TECHNISCHE INFORMATION**Nr. TI-10/03-282****Motorrad**

Modell: GL1800A 2002-2003	Typ: SC47	Thema: Rückrufaktion Unzureichende Schweißnähte am Rahmenunterzug
---	---------------------	---

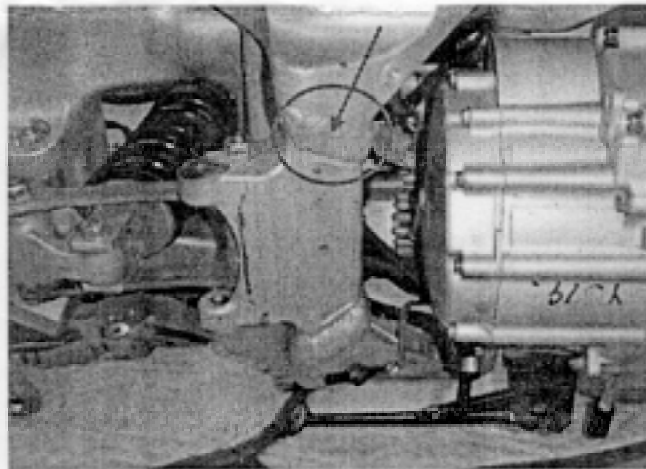
Bestimmte Rahmen-Schweißnähte im Bereich der Aufnahme der Federbeinumlenkung (Pro-Link) beziehungsweise der Hauptständerbefestigung (siehe Bild) stimmen nicht mit der Produktions-Spezifikation überein. Starke Belastungen, hervorgerufen durch schlechte Straßenbeläge oder Schlaglöcher, können zum Bruch der betroffenen Schweißnähte führen. Im schlimmsten Fall kann es zum Ausbruch des verschweißten Rahmenunterzuges kommen und dadurch zum plötzlichen Einsinken der hinteren Fahrwerksaufhängung.

Ungenauere Schweißungen im Bereich des Rahmenunterzuges.

Änderungen im Fertigungsprozess zur Sicherstellung einer einwandfreien Schweißung sind bereits etabliert.

Aufgrund der komplexen Reparatur und um einen einheitlich hohen europäischen Qualitätsstandard gemäß Honda-Vorgaben zu garantieren, ist ein europäisches Reparaturzentrum in Gent eingerichtet worden. Dort führt ein Expertenteam die notwendigen Reparaturen durch. Das Reparaturzentrum in Gent ist nur vorübergehend etabliert und steht ausschließlich vom 20. Oktober bis zum 25. November 2003 zur Verfügung. Betroffene Fahrzeuge müssen dorthin transportiert werden. Bei Bedarf werden dort Nachschweißungen im Bereich des Rahmenunterzuges durchgeführt oder eventuell sogar ein Rahmenaustausch vorgenommen.
